柏崎刈羽原子力発電所第6号機 設計及び工事計画認可申請に係る説明について (大物搬入建屋 杭の損傷要因について)

2022年9月21日
東京電力ホールディングス株式会社

本日のご説明内容

➤ 設計及び工事計画認可申請に係る審査会合の指摘事項に対する回答

図10 No.8杭頭部の鉄筋の損傷状況（単位：mm）

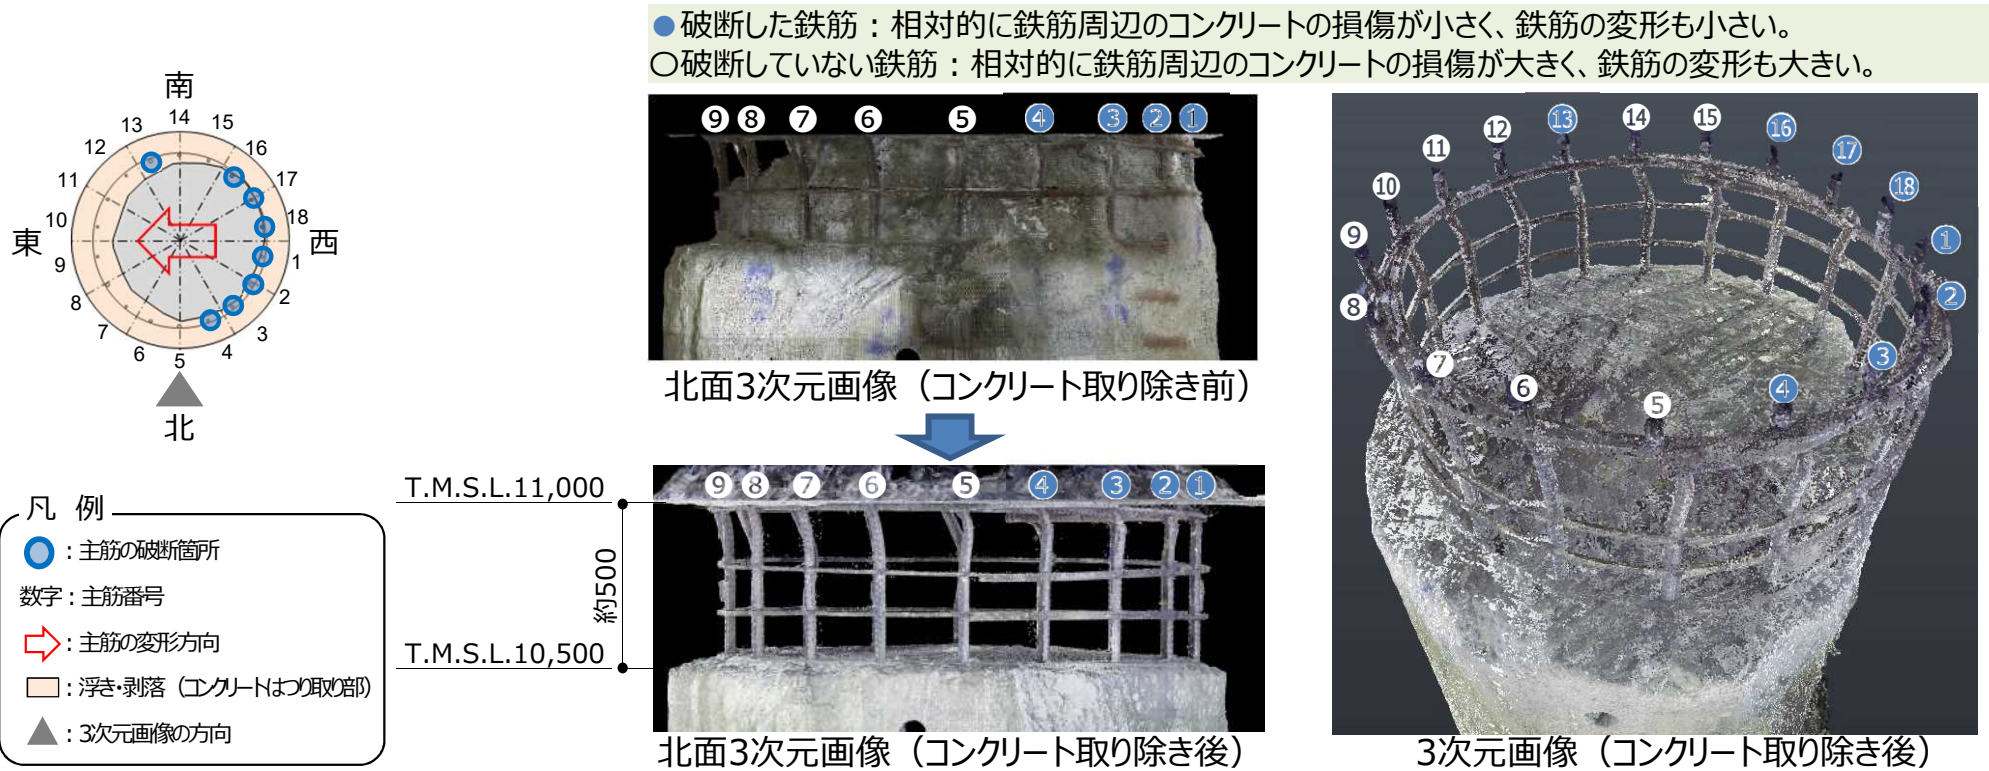
新たに1本の切断が確認されたNo.8の杭の鉄筋について、当該鉄筋の位置や切断の状況、損傷要因推定への影響を説明すること。

No.8杭のNo.13鉄筋については、鉄筋の追加調査のためにコンクリートを取り除く際、基礎スラブ下端付近の帯筋と重なる部分において破断を確認している。追加調査の結果、鉄筋は、いずれも概ね西から東の方向に変形しており、相対的にコンクリートの損傷が小さい西側の範囲においては、鉄筋が破断に至っている場合が多く、コンクリートの損傷が大きい東側の範囲においては、大きく変形しているものの、破断に至っていないといった傾向を確認しており、No.13鉄筋は、他の鉄筋の破断位置や変形状況と比較しても大きな差はないことから、損傷要因推定への影響はないと考えている。(P.7)

図25 大物搬入建屋周辺埋戻土の概略範囲図※

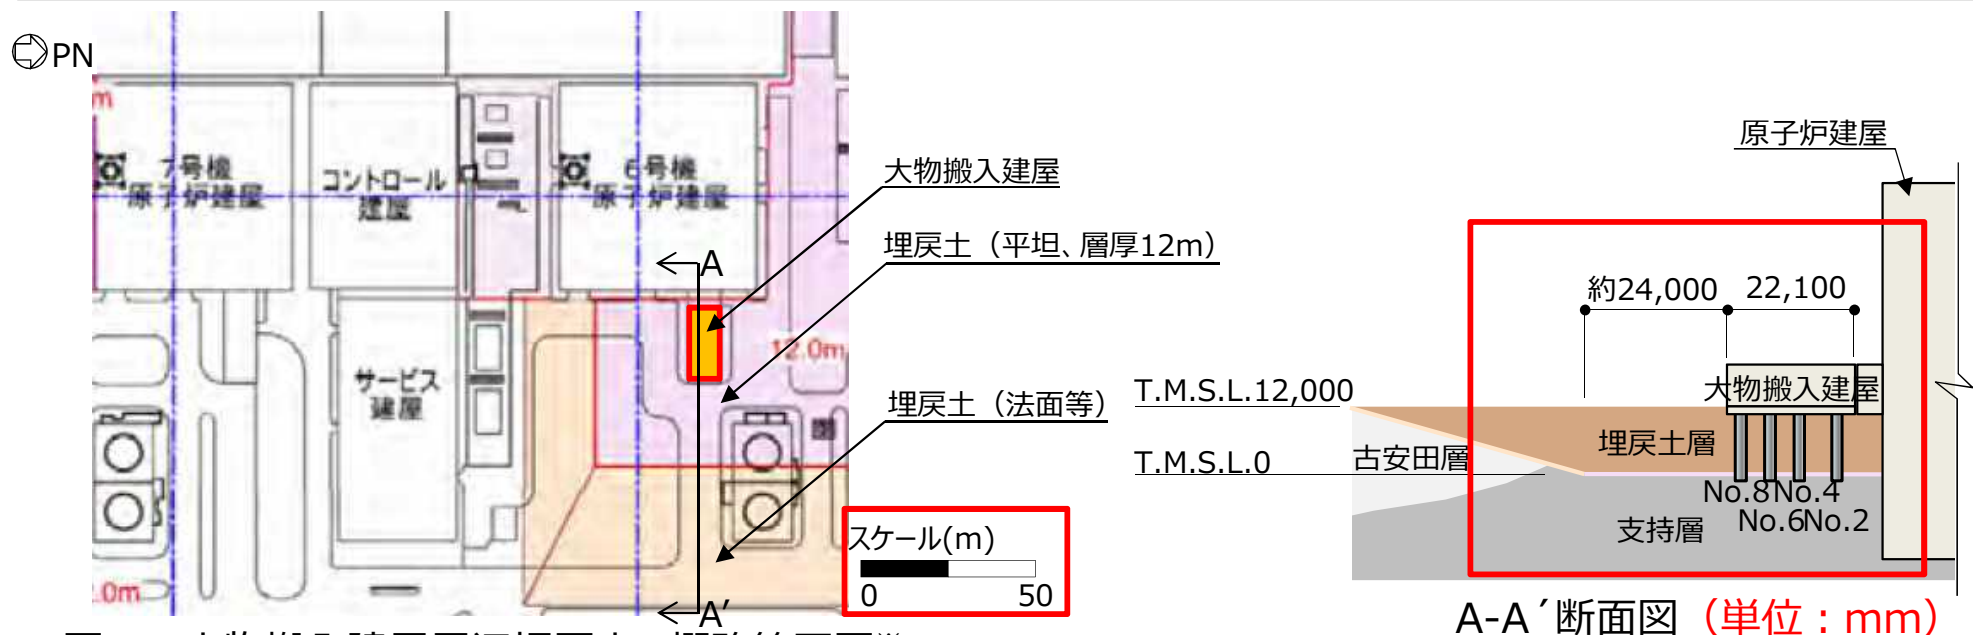
大物搬入建屋周辺の地質・地質構造を踏まえ、地盤の傾斜の有無及びその影響について説明すること。

大物搬入建屋の杭周辺の地盤は、建設時にT.M.S.L.0mまでオープンカット工法で掘削を行い、その後、T.M.S.L.12mまで敷地内の掘削土（埋戻土）で埋め戻していることから、水平方向に広がりを持った一様な地質構造となっており、法面から離れた位置に大物搬入建屋は立地しているため、地盤の傾斜の影響はないと考えている。(P.30)

図30 杭周辺地盤の状況

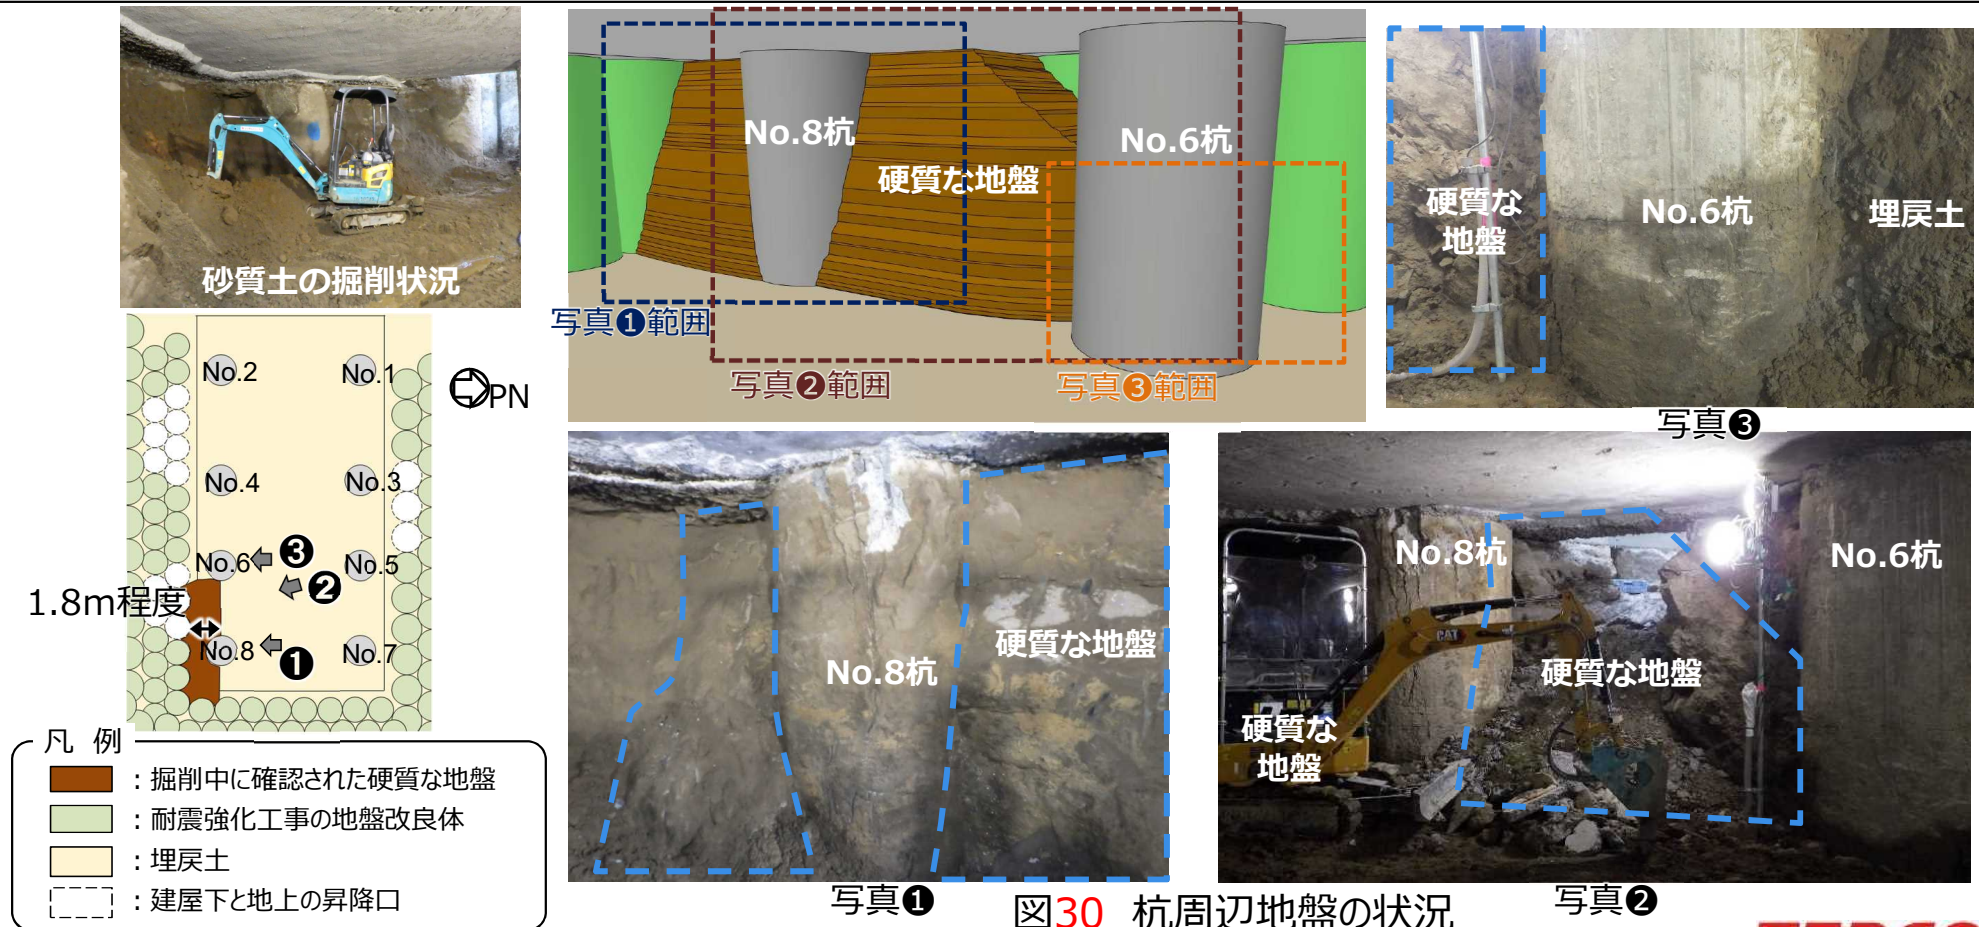
中越沖地震時において改良地盤がある場合に作用する地震荷重について、改良地盤がない場合の地震荷重と耐力との関係を踏まえてどのような程度(オーダー感)になるのかを説明すること。また、設計時の地震荷重と耐力との関係からも検討し説明すること。

3章に示すNo.8杭のせん断力に着目した解析の単位荷重10,000kNは、2章に示すセメント改良土を考慮していない中越沖地震シミュレーション解析の杭8本が負担する杭頭部のせん断力(EW方向:約1,400kN/本×8本=約11,200kN)に比べ、大きな差がない程度の荷重となっており、中越沖地震シミュレーション解析結果の杭頭部のせん断力に対して、約3倍の応力集中の結果を乗じた場合、No.8杭頭部は終局せん断耐力を超える可能性がある。(P.39)
